Informe Consolidado de Solicitud de Aclaraciones, Rectificaciones y/o Ampliaciones al Estudio de Impacto Ambiental del Proyecto "Modificación Proyecto Mina Los Colorados: Ajustes y Continuidad Operacional"

Nombre del Titular : Compañía Minera del Pacífico S.A.
Nombre del Representante Legal : Paulina Daniela Andreoli Celis
Dirección : Pedro Pablo Muñoz N° 675, La Serena

El presente Informe Consolidado de Solicitud de Aclaraciones, Rectificaciones o Ampliaciones al Estudio de Impacto Ambiental del proyecto "Modificación Proyecto Mina Los Colorados: Ajustes y Continuidad Operacional", contiene las observaciones generadas en virtud de la revisión de la Adenda.

Figura N° 1: Comparación entre área presentada en informe y área presentada en archivo digital. Fase Construcción.

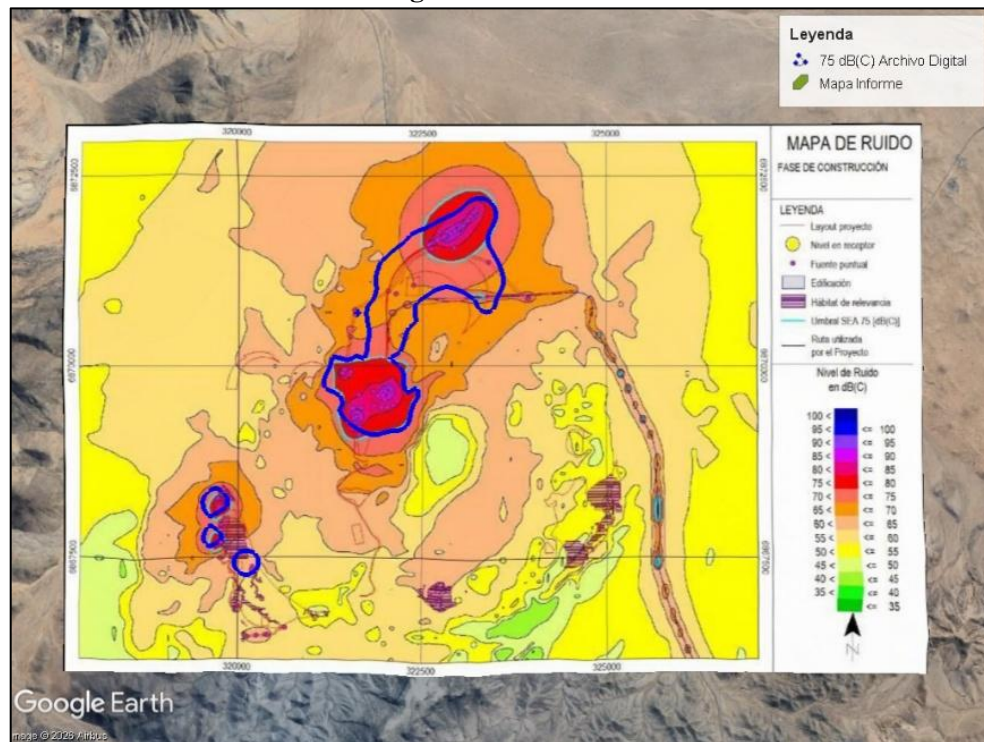
- i) El Proponente, en sus archivos digitales kmz, omite la información en relación a entregar las isóneas de afectación para el grupo taxonómico de mamíferos.
- ii) En comparación entre lo presentado en el Anexo 39 y lo presentado en los archivos presentados en Anexo 1, en la capa “MAP_F_CONS_dBC”, se visualiza que existen inconsistencias entre ambos. Se aprecia que las áreas de umbrales de 75 dB(C) no coinciden en su extensión.

Figura N° 2: Comparación de áreas de relocalización. Fase Construcción.

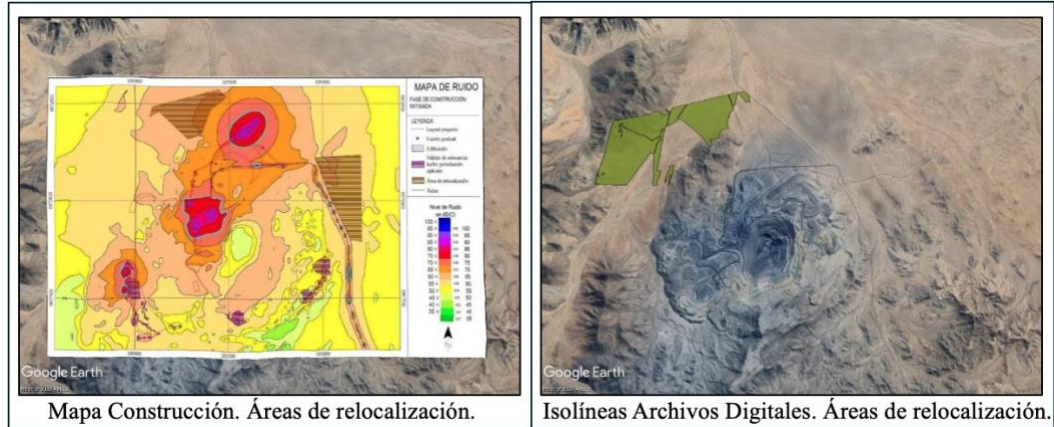
- iv) Se aprecia que en el Anexo 39 se presentan dos zonas de relocalización, una ubicada al norte del proyecto y otra al este del proyecto, mientras que en el Anexo 1 se presenta una sola zona de relocalización, ubicada al norte y más extensa que la del informe.

Figura N° 3: Comparación entre área presentada en informe y área presentada en archivo digital. Fase Construcción-Operación.

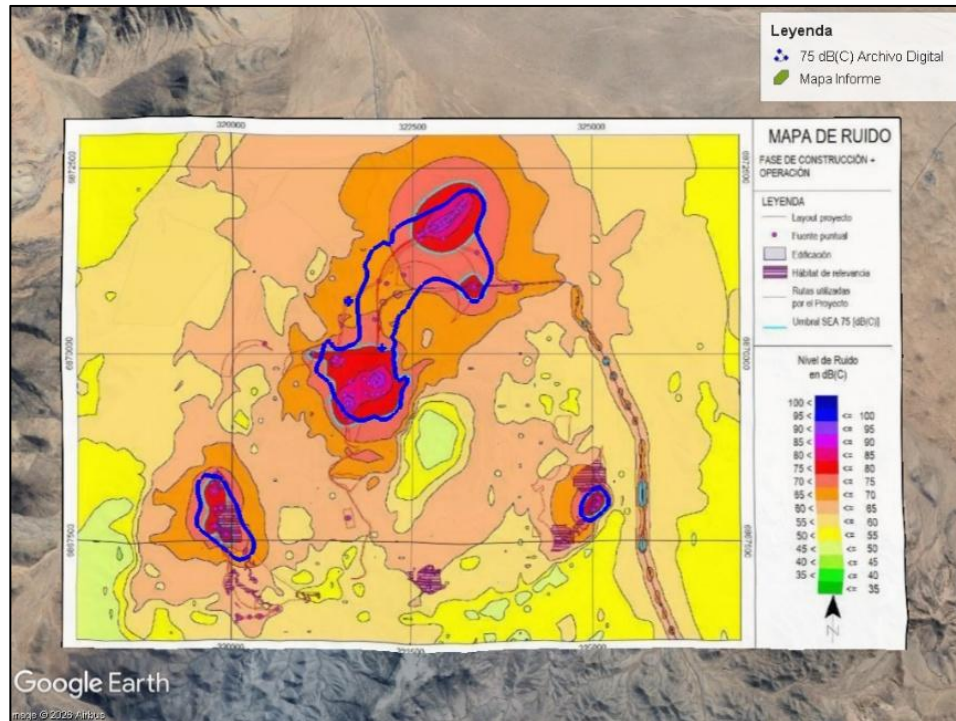
- ii) En comparación entre lo presentado en el Anexo 39 y en los documentos del Anexo 1, en la capa “MAP_F_CONS_OPER_dBC”, se visualiza que existen inconsistencias entre ambos. Se aprecia que las áreas de umbrales de 75 dB(C) no coinciden en su extensión.

Figura N° 4: Comparación entre área presentada en informe y área presentada en archivo digital. Fase Operación.

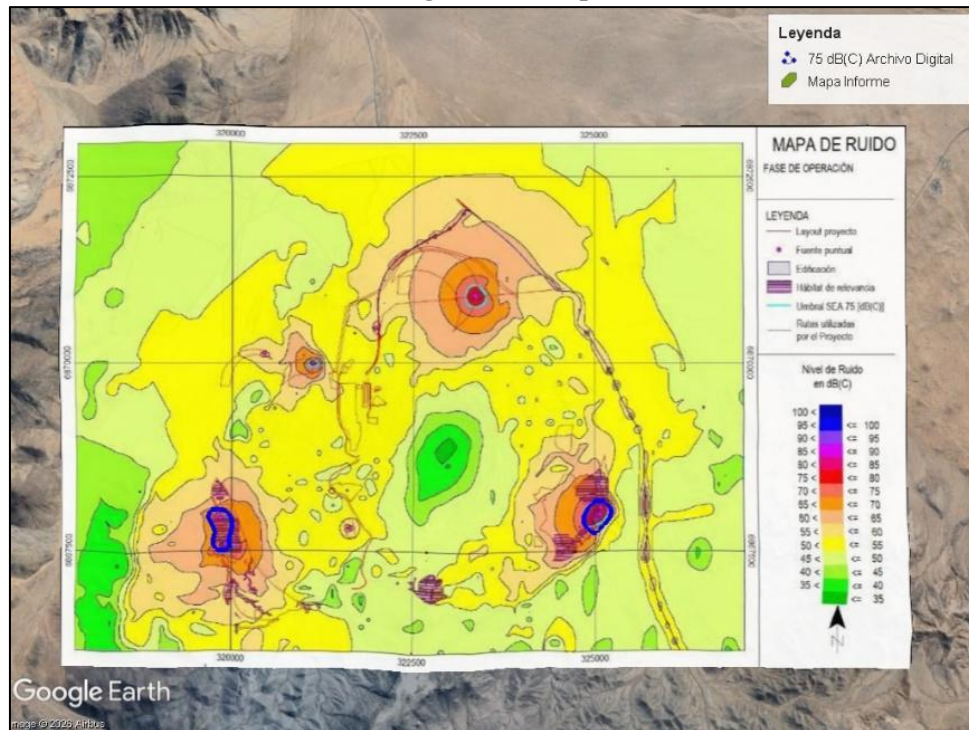
- ii) En comparación entre lo presentado en el Anexo 39 y en los archivos presentados en Anexo 1, en la capa “MAP_F_OPER_dBC”, se visualiza que existen inconsistencias entre ambos. Se aprecia que las áreas de umbrales de 75 dB(C) no coinciden en su extensión y al parecer, omiten fuentes que no se presentan en los archivos kmz.

Figura N° 5: Cruce área Hábitat de relevancia y Rajo proyectado. Fase Operación

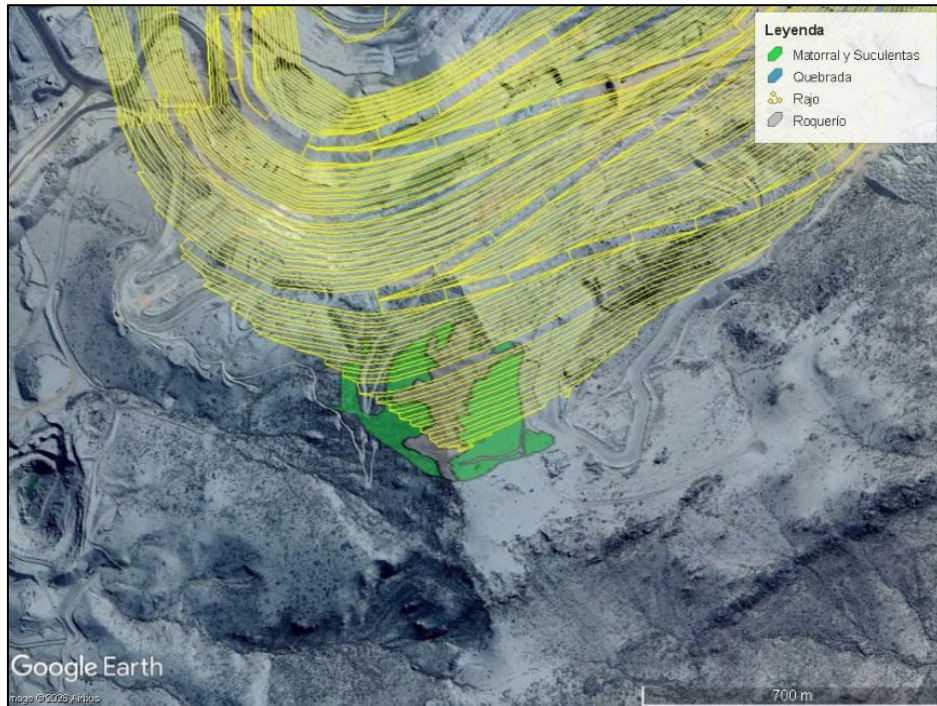
- iii) Se aprecia que en el Anexo 39 se presentan dos zonas de relocalización, una ubicada al norte y otra al este del proyecto, mientras que en el Anexo 1 se presenta una sola zona de relocalización, ubicada al norte y más extensa que la del informe. Esto también es posible de ver en Mapas para Tronaduras.
- iv) Es posible apreciar que existe un cruce entre el hábitat de relevancia correspondiente a Matorrales y Suculentas y el área del Rajo proyectado.

Figura N° 6: Botadero Suroeste y Noreste. Fase Operación.

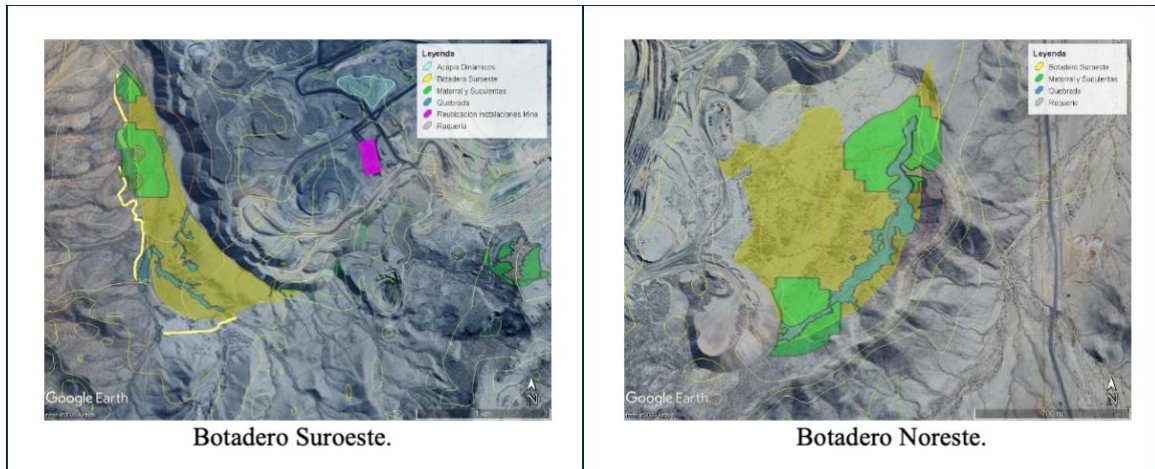
- i) Ampliar la información, presentando las isolíneas de umbrales de afectación de mamíferos contenidos en los archivos digitales correspondientes a kmz.
- ii) Rectificar la información en cuanto a las áreas de afectación de manera que sean coherentes entre el informe de ruido y los archivos digitales.
- iii) Aclarar la información, en cuanto a las áreas de relocalización de especies, ya que no son coherentes entre el estudio de ruido y los archivos digitales.
- iv) Ampliar la información, con respecto al Botadero Suroeste, posicionando fuentes o focos de ruido cercanas al hábitat de quebradas, las que no fueron evaluadas, tal como se aprecia en la Figura a continuación. De forma similar, el Proponente deberá agregar fuentes en el Botadero Noreste, cercanas a los hábitats de Matorral y Suculentas.

- 1.7.4. En consideración de las observaciones anteriores, se solicita al Proponente actualizar el Anexo 39 “Estudio de Ruido y Vibraciones Actualizado” de la Adenda.
- 1.7.5. En relación a las emisiones de ruido y vibraciones generadas por el Proyecto, se solicita al Proponente actualizar la Tabla 22 “Resumen emisiones de ruido y vibraciones durante la ejecución del Proyecto” de la Adenda, utilizando el siguiente formato:
